PREVOST

Bulletin de garantie

95-36A

Date: **Janvier 1996**
Section: **03**
Sujet: **TUYAU DE SUCCION SUR RÉSERVOIR DE CARBURANT
EN POLYÉTHYLÈNE**

FIGURE 1: MODIFICATION DU TUYAU DE SUCCION MOTEUR DANS LE RÉSERVOIR DE CARBURANT

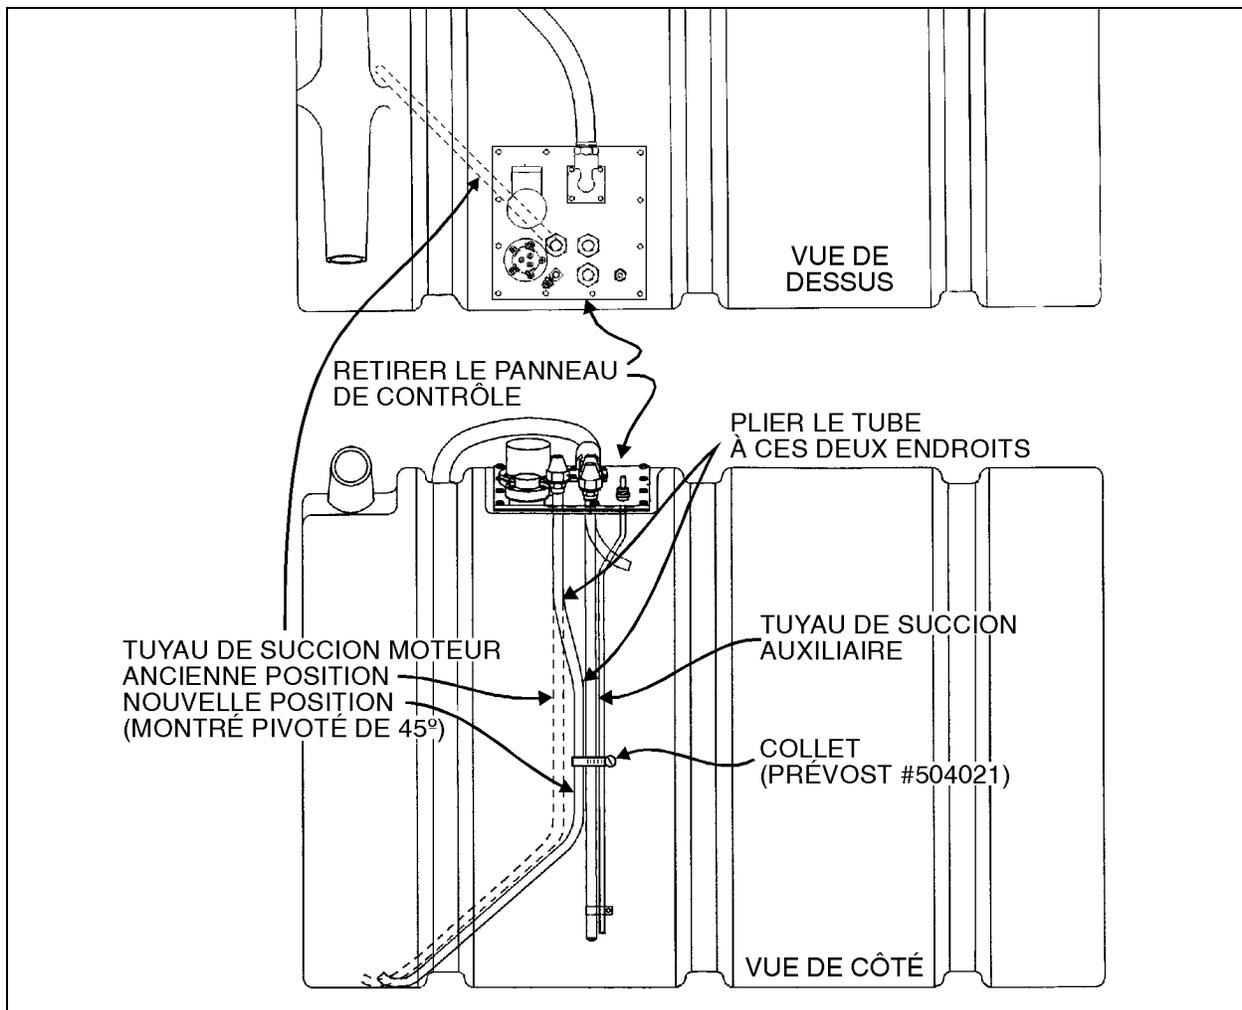
Modification à la figure 1

Sur les véhicules de la série H3, il est possible que survienne une rupture au niveau du tuyau de succion moteur du réservoir de carburant en polyéthylène. Pour empêcher que se produise ce bris, nous vous recommandons de procéder à la modification décrite dans ce bulletin.

3. Plier le tube de suction moteur sur le tube de suction auxiliaire tel que montré à la figure 1.
4. Installer le collet pour boyau sur les tubes de suction auxiliaire et moteur (Prévost #504021) (Fig. 1).
5. En utilisant le nouveau joint d'étanchéité et les nouvelles rondelles de cuivre (Prévost #032014 et #505512), remettre en place et fixer le panneau de contrôle du réservoir.
6. Refermer le panneau d'accès au réservoir de carburant.
